# Ortsgemeinde Baustert

## 2. Änderung des Bebauungsplans „Römerborn“ gemäß § 13 BauGB

**Begründung**  
**Stand: 29. Juli 2020**  
**Satzung**

#### Lage des Bezugspunktes

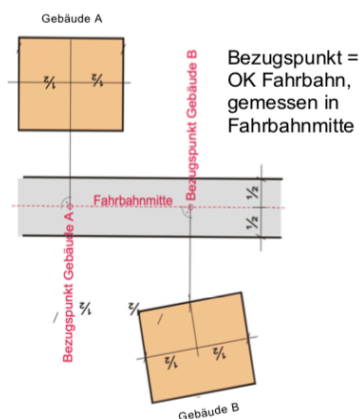
Die textlichen Festsetzungen waren daher entsprechend zu ergänzen und zu präzisieren. Nunmehr wird die Traufhöhe (TH) als senkrechter Abstand zwischen der Höhenlage des Bezugspunktes (Straßenmitte) und der Höhenlage der Trauflinie für beidseitig geneigte Dächer (z.B. Satteldächer, Walmdächer, Tonnendächer, ...) als Schnittkante zwischen den Außenflächen des aufgehenden Mauerwerks und der Oberkante der Dachhaut der jeweiligen Fassadenseite bestimmt, wogegen bei Flachdächern die gedachte Schnittkante zwischen den Außenflächen des aufgehenden Mauerwerks und der Oberkante der Dachhaut (höchster Punkt des Gebäudes) gilt. Es wurde klargestellt, dass diese

#### Definition der Trauf- und Firsthöhe bei Gebäuden mit beidseitig geneigtem Dach

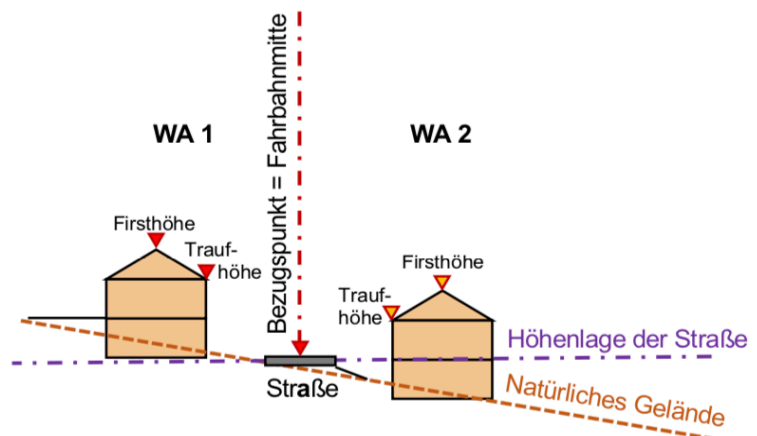
Definition unabhängig davon gilt, ob es sich beim obersten Geschoss um ein Vollgeschoss oder ein Geschoss handelt, das kein Vollgeschoss ist (sogenanntes „Staffelgeschoss“).

#### Definition der Trauf- und Firsthöhe bei Gebäuden mit einseitig geneigtem Dach

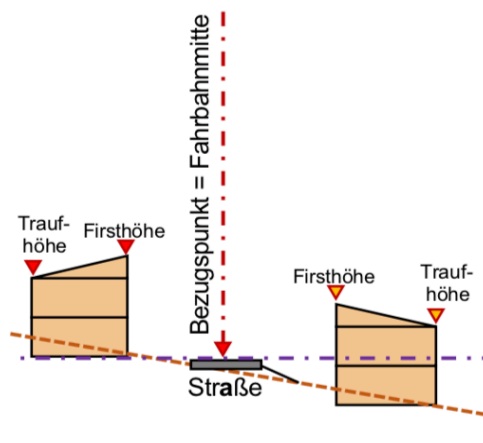
Zudem wurden die Definitionen für Gebäude mit ungleichen Dachneigungen oder asymmetrischen Dächern ergänzt.

Bei Pultdächern gilt nach wie vor die niedrigste Schnittkante zwischen den Außenflächen des aufgehenden Mauerwerks und der Oberkante der Dachhaut als Trauflinie und die oberste Schnittkante als Firstlinie. Gleiches gilt für Teiltonnendächer oder ähnliche Dachformen.

#### Definition der Trauf- und Firsthöhe bei Gebäuden mit Flachdach

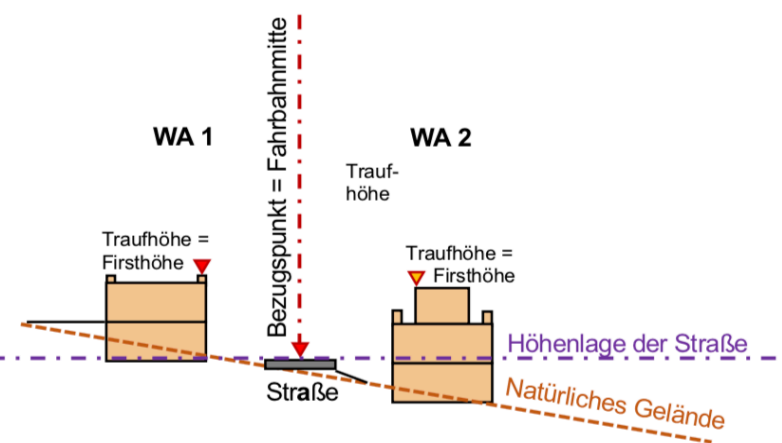
Gemäß einschlägiger Rechtsprechung (vgl. z.B. Oberverwaltungsgericht für das Land Mecklenburg-Vorpommern, Beschluss vom 22. August 2006 – 3 M 73/06) ist dabei die Maßgabe zu beachten, dass sich die Traufhöhe bei Flachdächern nach der oberen Dachhaut des obersten Geschosses bemisst, und zwar auch dann, wenn dieses kein Vollgeschoss ist. Damit gilt für Gebäude mit einem sogenannten „Staffelgeschoss“, also einem Obergeschoss, das kein Vollgeschoss im Sinne der Landesbauordnung ist, dass die Traufhöhe der Oberkante der Dachhaut des Staffelgeschosses als deren Schnittpunkt mit dem aufgehenden Mauerwerk entspricht und nicht im Bereich des darunterliegenden obersten Vollgeschosses zu messen ist.

Auch die Festsetzungen zu den Firsthöhen wurden entsprechend angepasst. Bei Flachdächern ist daher die Traufhöhe per Definition gleich der Firsthöhe.

Die neu definierte Höhe von Traufe und First bei Gebäuden mit Flachdächern wurde so festgesetzt, dass diese sich im Hinblick auf die sichtbare Wandhöhe verträglich in die Umgebung, die bis dato durch Gebäude mit geneigten Dächern geprägt ist, einfügen. Die gewählten Höhenmaße ermöglichen eine an die Umgebung angepasste Bebauung mit zwei Vollgeschossen.
